Regione Siciliana
Presidenza della Regione Siciliana
Autorità di Bacino del Distretto Idrografico della Sicilia

Aggiornamento del Piano Stralcio di Bacino
per l'Assetto Idrogeologico (P.A.I.)
(Art. 67 del D.Lgs. 3 Aprile 2006, n. 152 e ss. mm. ii.)

RELAZIONE

COMUNE DI: TROINA
Modifiche relative al dissesto 094-4TR-027

Ingrandimento dello stralcio CTR n. 623040

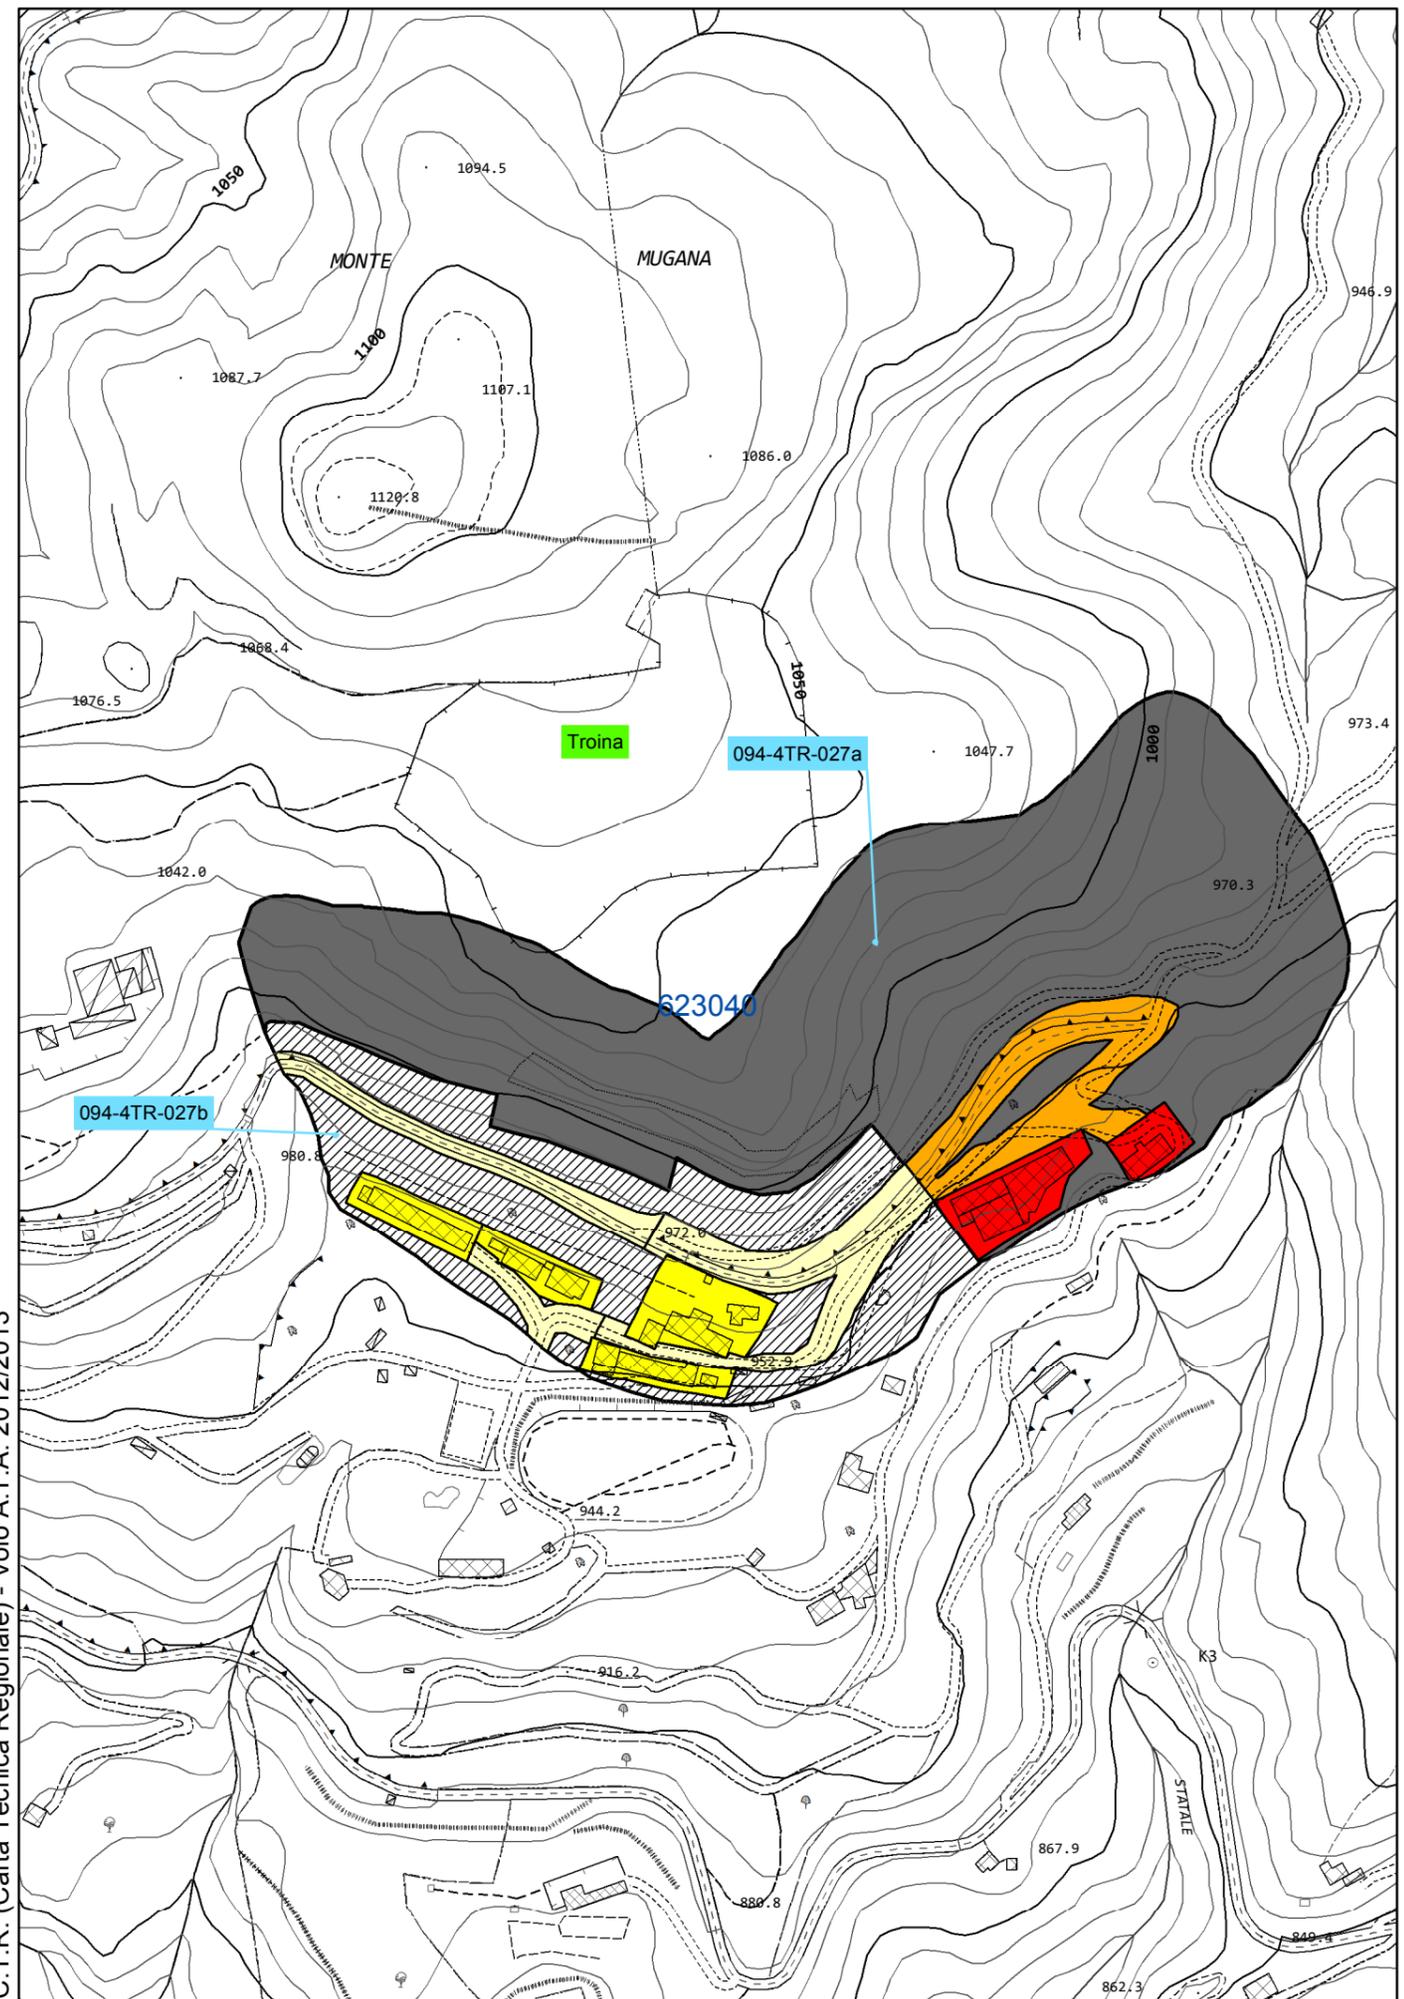
Per quanto riguarda la modifica del grado di pericolosità **esclusivamente per la porzione di parete a valle della barriera realizzata**, questo viene ridotto da molto elevato (P4) a moderato (P1), con conseguente riduzione del rischio in corrispondenza dell'ospedale (E4), che da molto elevato (R4) diventa medio (R2), e della viabilità secondaria (E2), che da elevato (R3) passa a moderato (R1).

Graficamente l'areale di pericolosità viene suddiviso in due parti contraddistinte dalle sigle **094-4TR-027a**, relativa al livello di pericolosità molto elevato (P4), e **094-4TR-027b**, pertinente al livello di pericolosità moderato (P1).
